SOPRINTENDENZA ARCHEOLOGIA BELLE ARTI E PAESAGGIO
PER LE PROVINCE DI BRINDISI E LECCE

Oggetto: Impianto per la produzione di energia da fonte eolica

Progetto: Ital Green Energy Latiano - Mesagne Srl – **Riesame di istanza di PAUR** per la realizzazione e messa in esercizio di un impianto agrivoltaico per la produzione di energia elettrica da fonte solare fotovoltaica, della potenza nominale di 110,52 MWp, nei Comuni di Latiano e Mesagne

Parere di competenza ai sensi dell'art. 27-bis del D.Lgs 152/2006 e ss.mm.ii

Area di frammenti fittili in località Masseria San Nicola (elab. da CERA 2015)

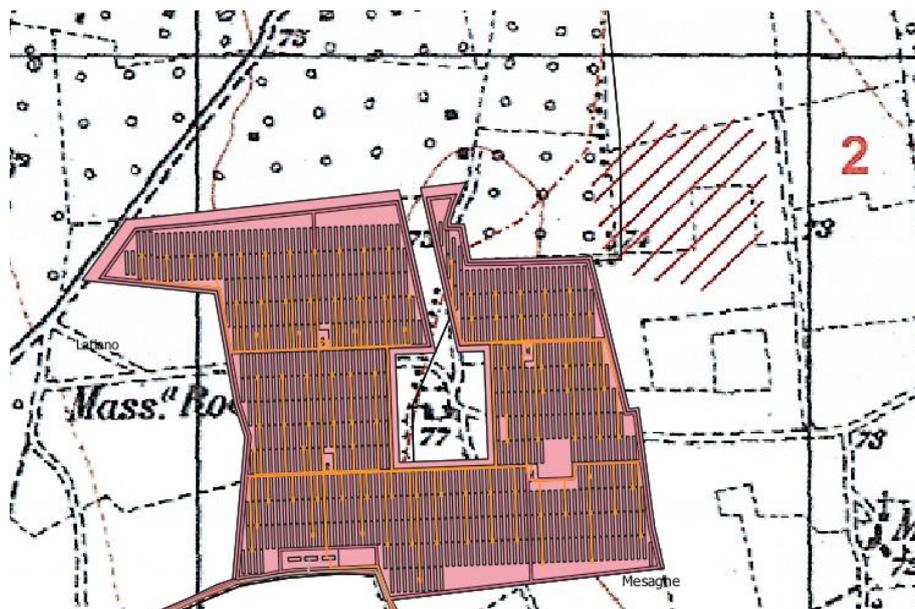
I terreni interessati dall'impianto in valutazione, in particolare, sono contigui all'insediamento individuato in località Masseria San Nicola: nell'area è stata documentata un'emersione di frammenti fittili particolarmente significativa, sia per abbondanza che per estensione, che copre una superficie di oltre un ettaro. I materiali attestano l'esistenza di un insediamento rustico-residenziale di grandi dimensioni, con annessa area di necropoli (si segnala al riguardo il rinvenimento fortuito di tre stele con iscrizioni funerarie inquadrabili entro il I sec. d.C.), verosimilmente in uso tra l'epoca tardorepubblicana e quella tardoantica (cfr. CERA, *Op.cit.*, pp. 73-75, sito 2, corrispondente alla scheda MODI n. 99 dell'elaborato *BCVPiA01 - Verifica preventiva del rischio archeologico - Relazione*, in cui tuttavia il sito è erroneamente localizzato in corrispondenza di Masseria San Nicola, a ca. 400 m di distanza dalle opere in progetto).

Aree di frammenti fittili in località Masseria Orfani (elab. da CERA 2015)

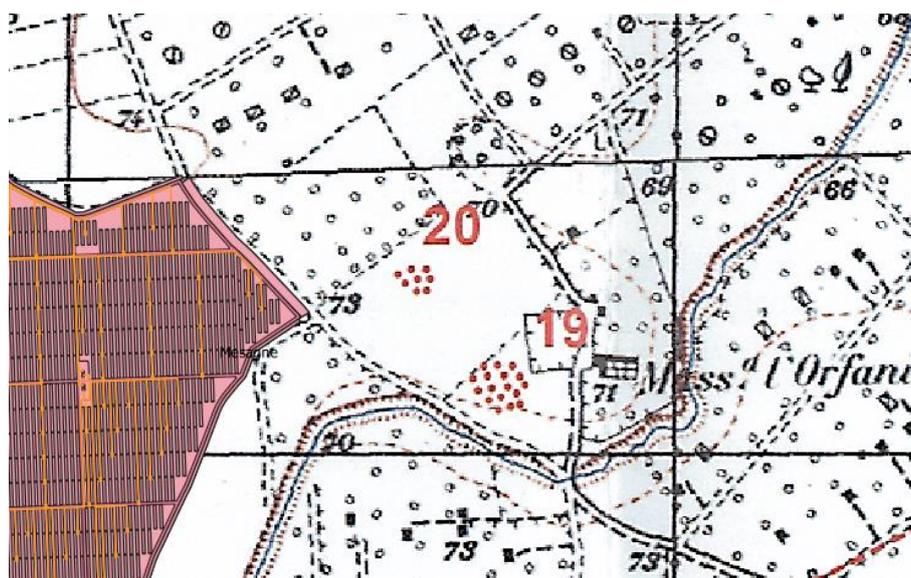
L'impianto risulta inoltre molto prossimo a due aree di frammenti fittili (cfr. elab. *BCVPiA01*, scheda MODI n. 100) localizzate nei pressi di Masseria Orfani, a distanze comprese tra ca. 150 e 250 m ad est: le evidenze di superficie permettono di ipotizzare la presenza di nuclei di sepolture ascrivibili ad età tardorepubblicana/imperiale (CERA, *Op.cit.*, p. 84, sito 19) ed ellenistica, con una più tarda rioccupazione in epoca medievale (CERA, *Op.cit.*, p. 84, sito 20). Nei pressi di Masseria Orfani è inoltre attestata la presenza di una specchia denominata "degli Innamorati" (cfr. elab. *BCVPiA01*, scheda MODI n. 58, con bibliografia).

Specchia (n. 6) e area di frammenti fittili in località Palmitella (n. 41) (elab. da QUILICI, QUILICI GIGLI 1975)

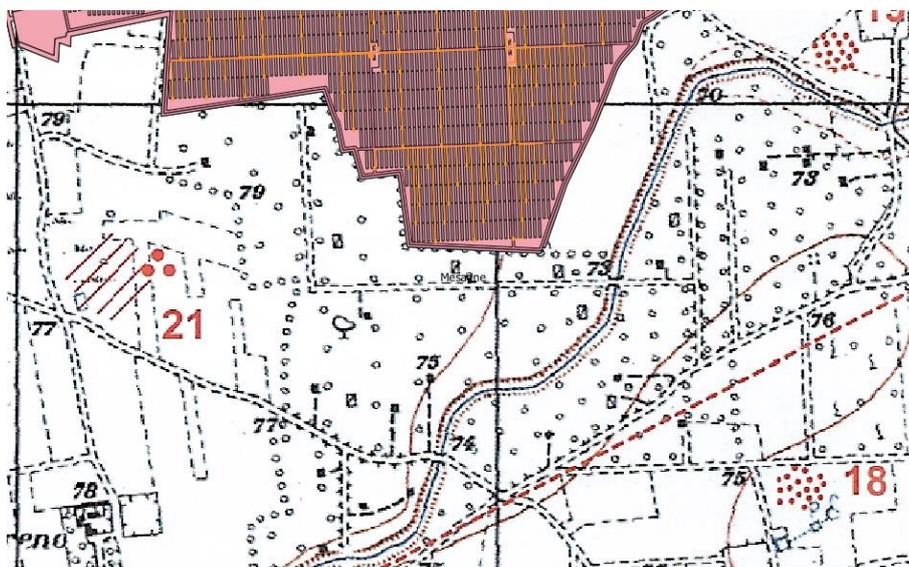
Nella stessa area, ca. 900 m verso est rispetto all'area di intervento, in località Palmitella, si segnala inoltre la presenza di un'ulteriore area di frammenti fittili riconducibile ad una villa rustica con fasi di occupazione protratte, senza soluzione di continuità, dall'età tardorepubblicana fino al periodo tardoantico (cfr. elab. *BCVP/IA01*, scheda MODI n. 59, con bibliografia). Più distante, a ca. 2.3 km verso nord-est, si segnala il complesso rurale di età tardo-repubblicana individuato presso Masseria Argiano, posto tra l'altro in corrispondenza delle sopravvivenze di un asse di centuriazione costituito da una massicciata in pietra (scheda MODI n. 10).
